Изменение № 1 ГОСТ 11030–93 Автогрейдеры. Общие технические условия

Принято Межгосударственным Советом по стандартизации, метрологии и сертификации (протокол № 12 от 21.11.97)

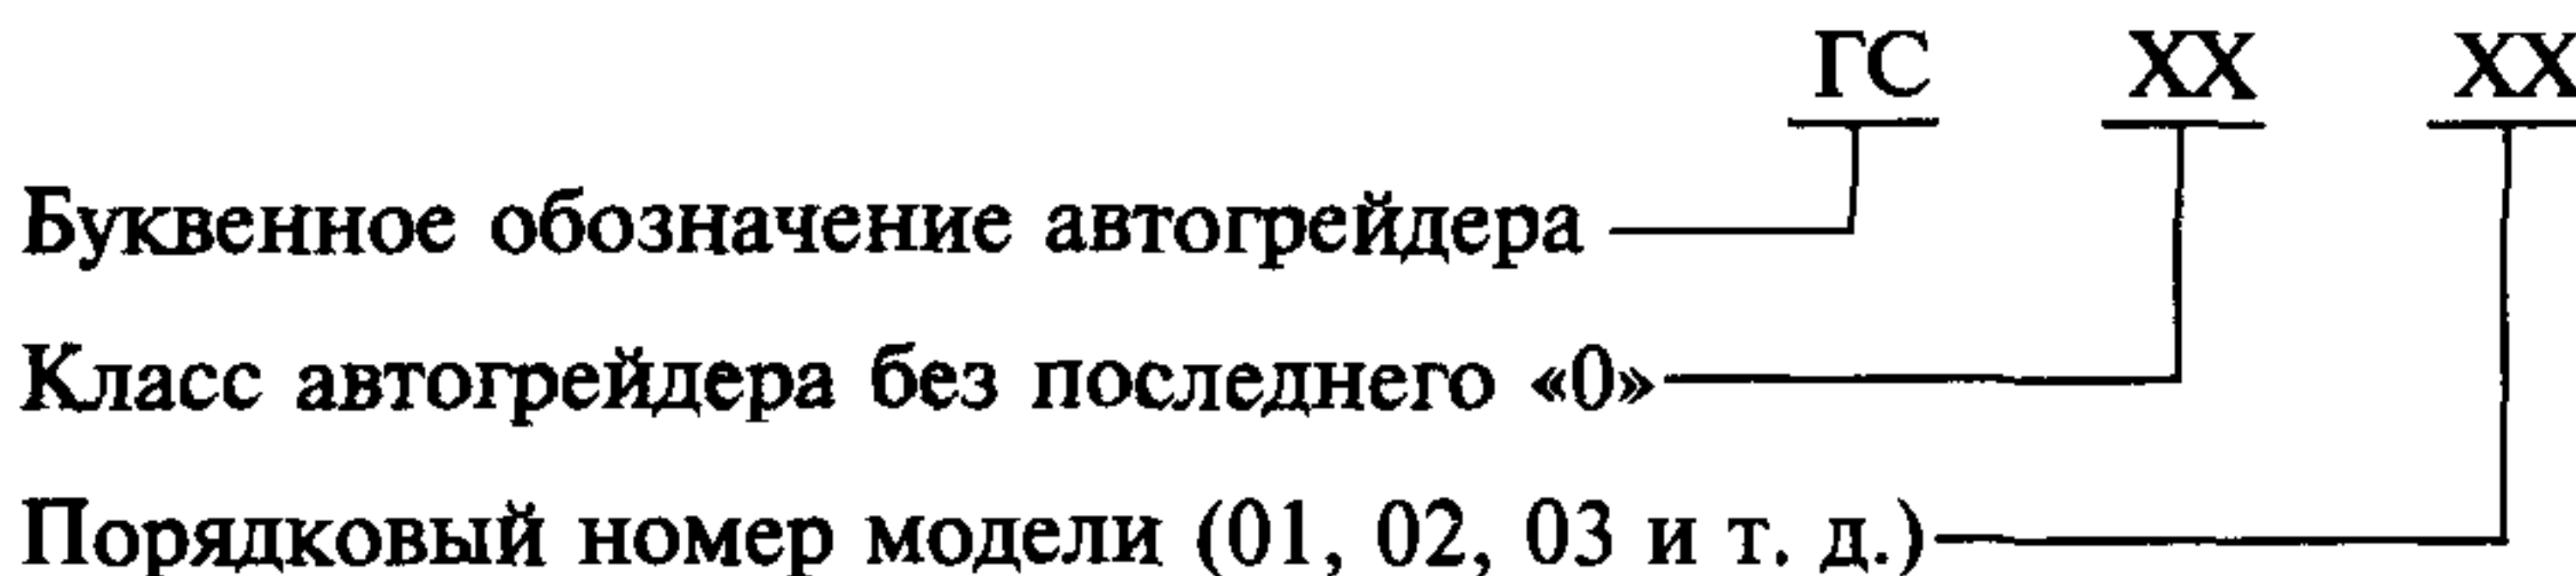
Раздел 2 дополнить пунктом — 2.4:

«2.4. Порядок индексации конкретных моделей автогрейдеров (проектируемых после 01.01.97) приведен на схеме:

Пример индексации автогрейдера класса 180 третьей модели
ГС-1803».
